## Udtalelse til Vandrådet for Odense Fjord

På vegne af Lars Iversen, repræsentant for Centrovice i vandrådet for Odense Fjord og Henrik Kildegaard, repræsentant for Landbrug og Fødevarer fremsættes følgende udtalelser i forbindelse med afslutningen af vandrådsarbejdet:

### **Nordfyns Kommune - o4586\_a – Søndersø-Ullerup Skel**

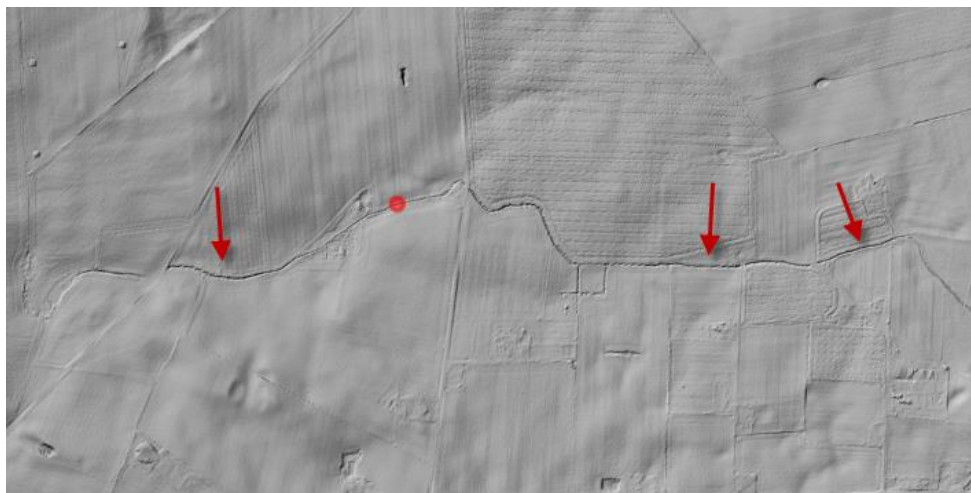
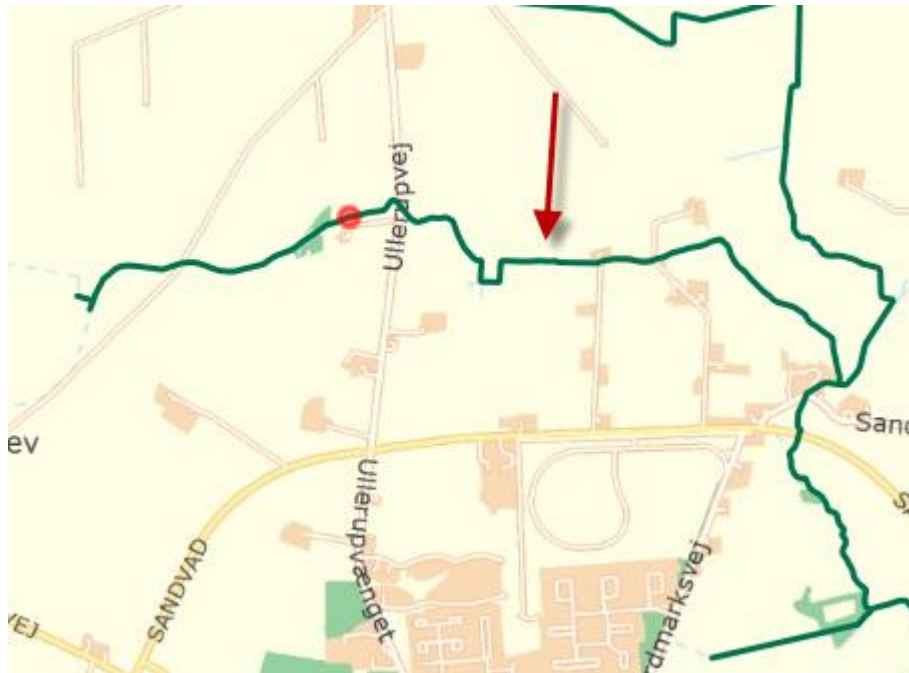
Søndersø-Ullerup Skel opfylder hverken kriteriet for fald eller fysisk indeks, idet det i gennemsnit er anført til at have et fald på 1,08 ‰ og et fysisk indeks på 0,33. Dette er et eksempel på årsagen til, at vi finder kriterierne for opgave 1 urimelige og firkantede – princippet med at blot et kriterium er opfyldt, er vandløbet med. Opfattelsen er, at det alligevel let bliver uforholdsmæssigt dyrt at opnå god økologisk tilstand på alle parametre.

Det fremgår af reliefkortet, at vandløbet på visse strækninger ligger dybt i terræn og har et lige, unaturligt forløb.  
Der var i vandrådet enighed om at lade det blive inde (når nu kriterierne er som de er), men det betyder ikke, at vi finder kriterierne rigtige.

## Faaborg-Midtfyn Kommune – o3667\_b\_x,

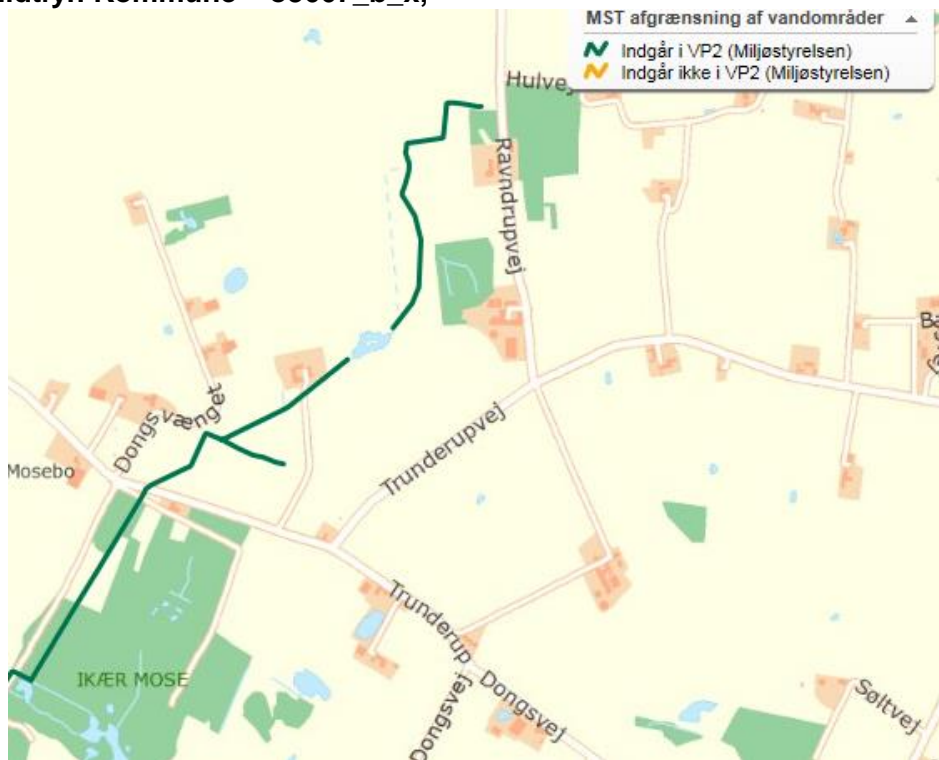
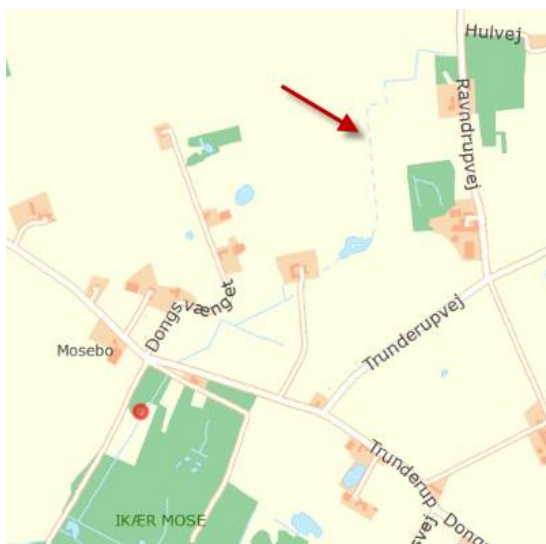
Der er ikke målopfyldelse (moderat på DVFI, øvrige ukendt). Kunstigt, gravet kanal, som oplyses at ligge i 1,5 – 2 m dybde og er rørlagt på en god del af strækningen. Det vurderes omkostningstungt at opnå målopfyldelse

Det ses, at flere marker vil blive delt i små ubrugelige stumper, hvis vandløbet skal åbnes for at nå målopfyldelse.

Af de historiske kort, 1842 – 1899 ses, at der ikke er markeret vandløb på ret lang en del af strækningen.

## Assens – o3950\_y - Åsemosebækken

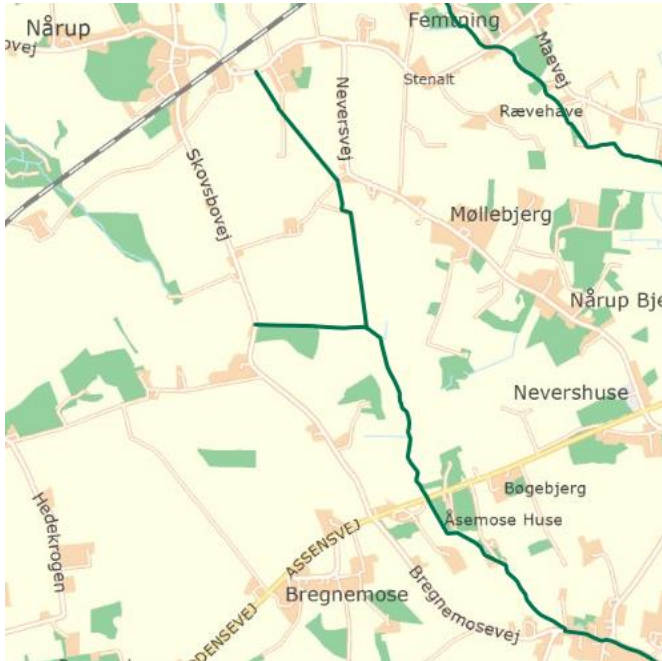
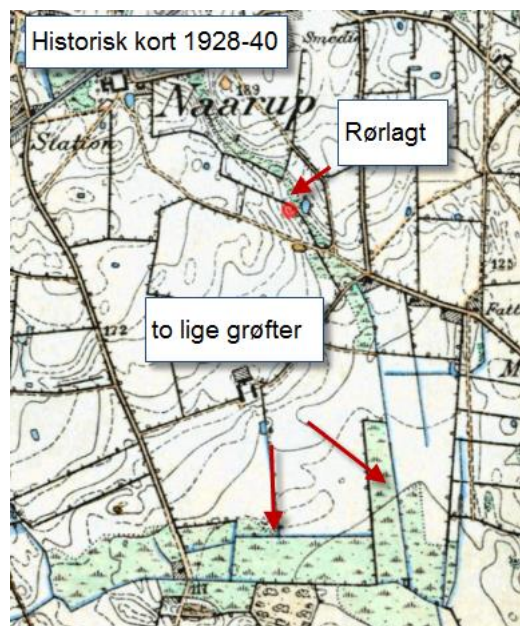
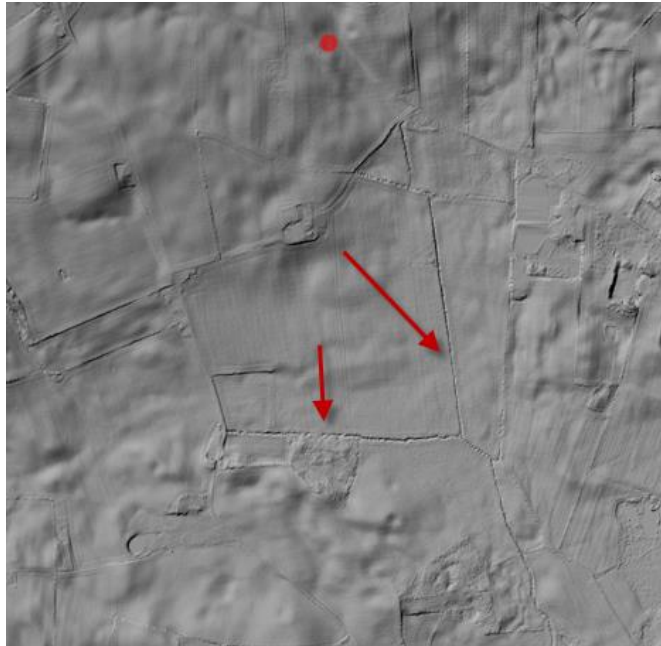
Den øverste del af vandløbet er rørlagt, tværs over en god stor mark. Det er oplyst at der er begrænset fald, men fald er ikke beregnet. Efter den rørlagte strækning følger to helt lige grøfter, gravet for at afvande en mose.

De to lige, dybe grøfter ses tydeligt på reliefkortet.  
Vandløbet burde tages ud eller som minimum udpeges som stærkt modificeret, men det har ikke været kandidat til nogen af delene.
